Pôle Attractivité, Culture et Territoire
Direction du Développement et de la Stratégie

PACT/DDS/SDU-2025-05

ANNEXE
AVIS DU DÉPARTEMENT DES HAUTS-DE-SEINE
ÉTUDE D'IMPACT ENVIRONNEMENTAL RELATIVE
PERMIS DE CONSTRUIRE DU PROJET « VECTEUR SUD » A CHATILLON

Construction de logement et parking Chatillon rue Perrotin

Bassin de
stockage de
Perrotin

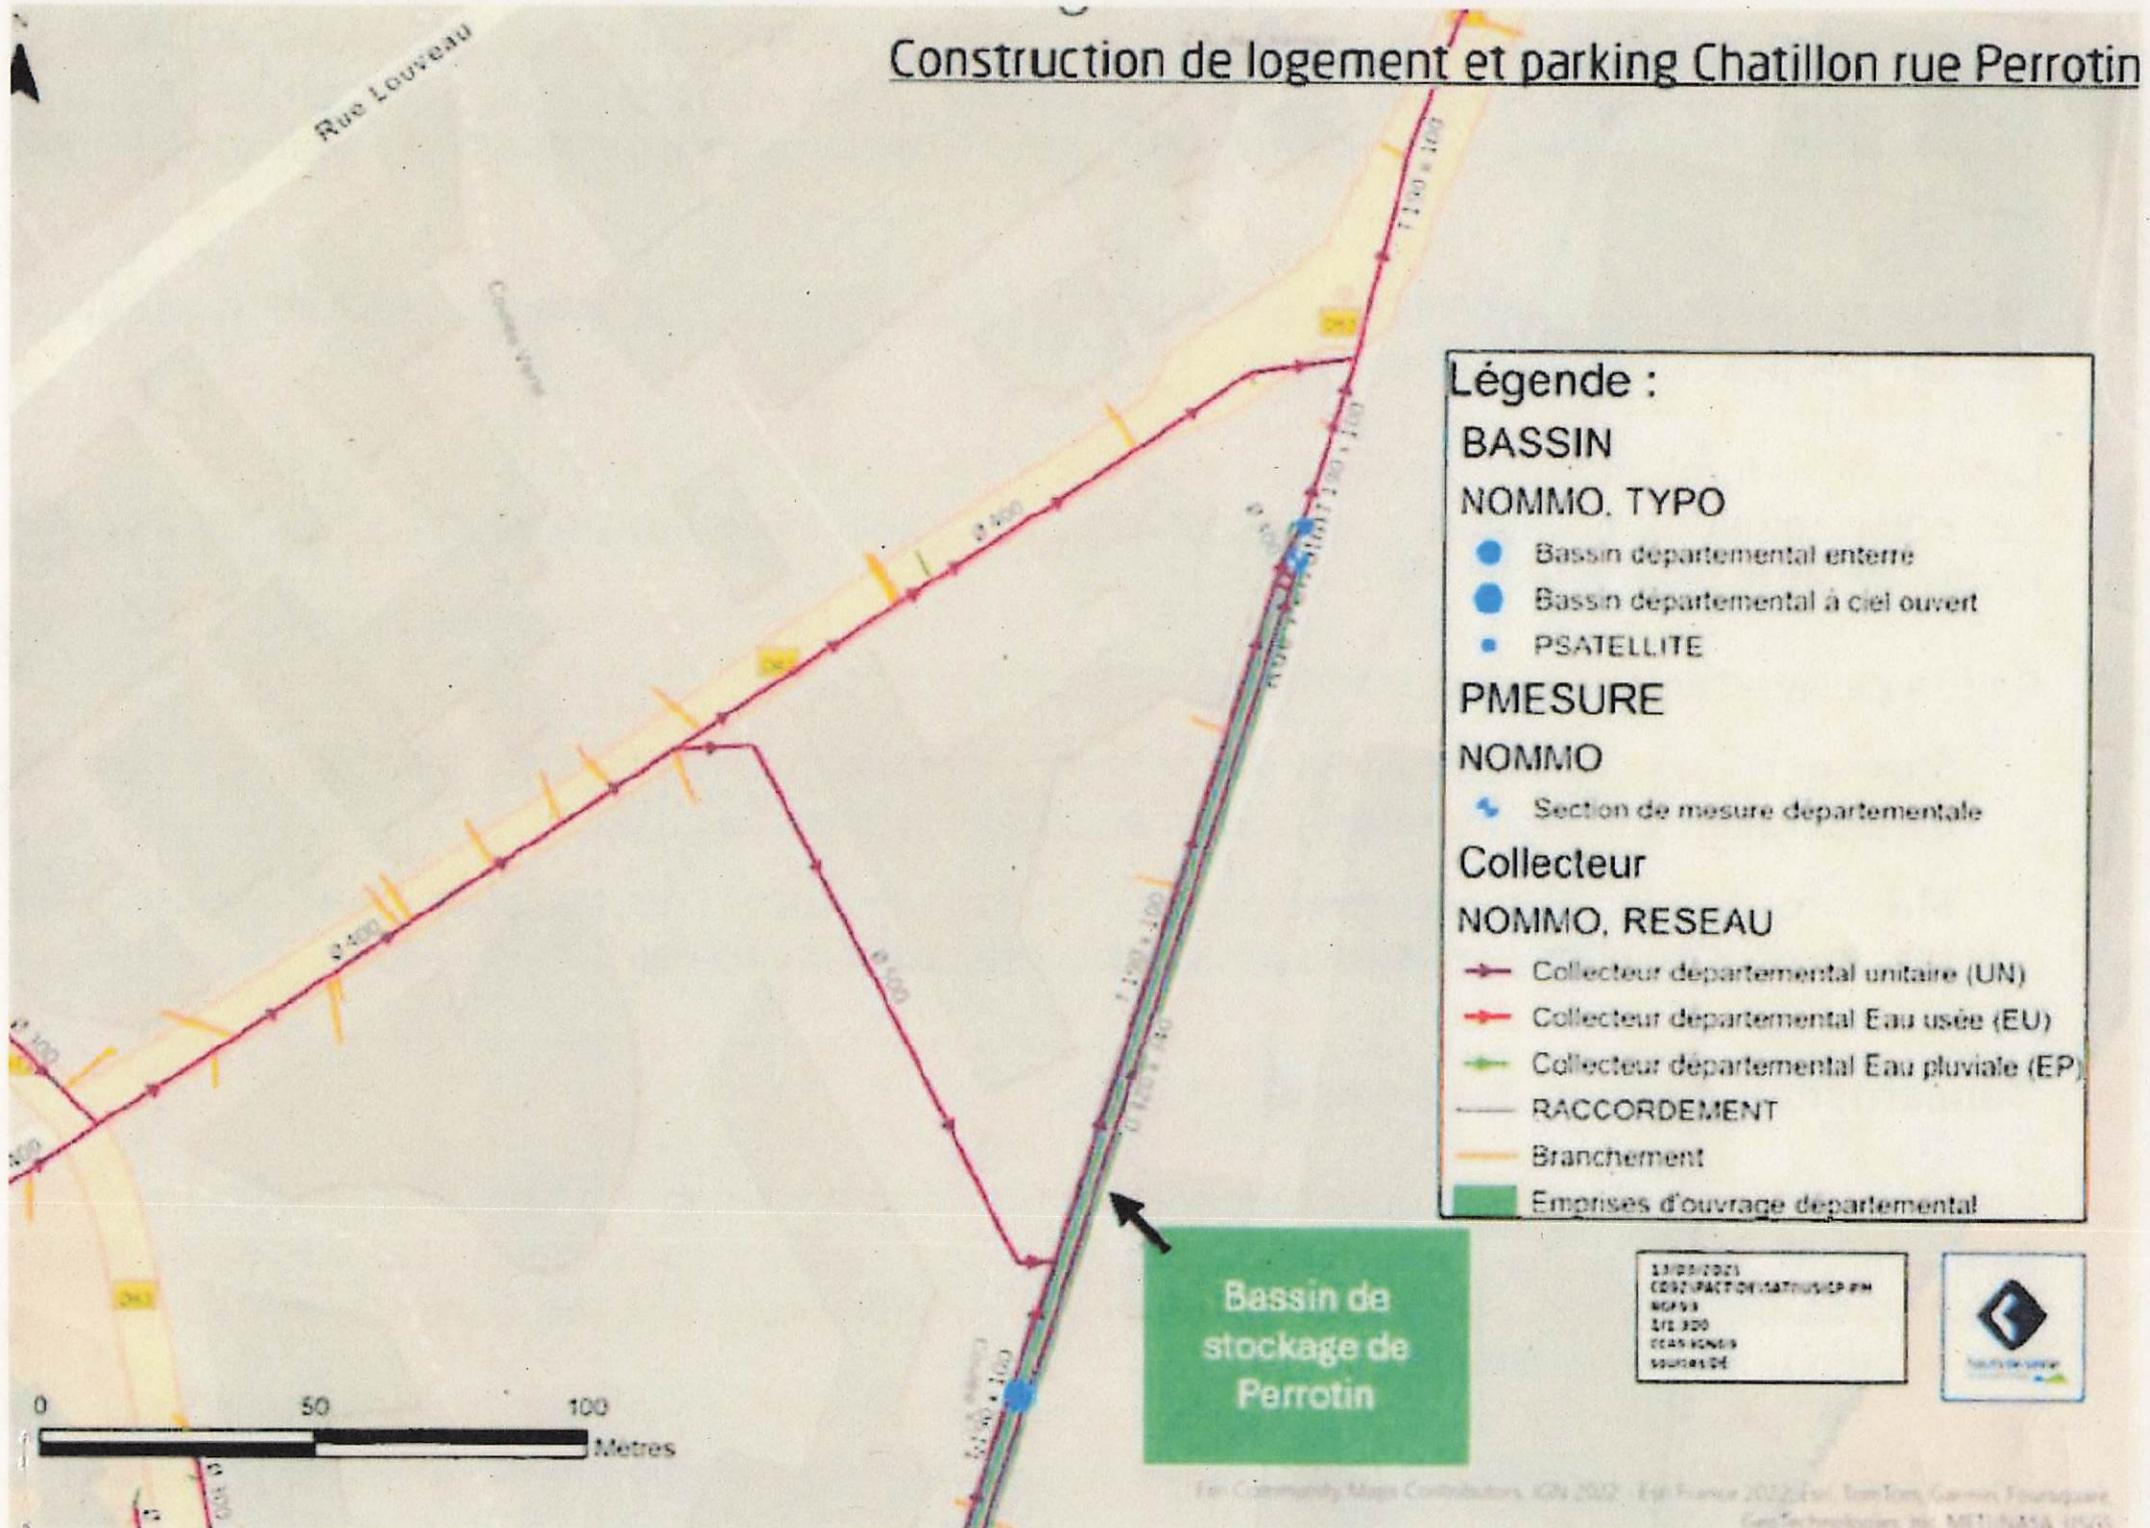
- sur les plans du dossier, il convient de mentionner la présence d'un bassin départemental de stockage d'eaux situé sous la rue Perrotin (voir pièce jointe). Ce bassin comprend un collecteur ovoïdal T190x100. Étant donné que le projet prévoit deux branchements d'eaux pluviales et trois branchements d'eaux usées depuis cette rue, des informations complémentaires sont attendues, notamment sur le plan PC 03.1 « Coupe transversale rue Perrotin », afin d'évaluer la distance avec les futures constructions ;
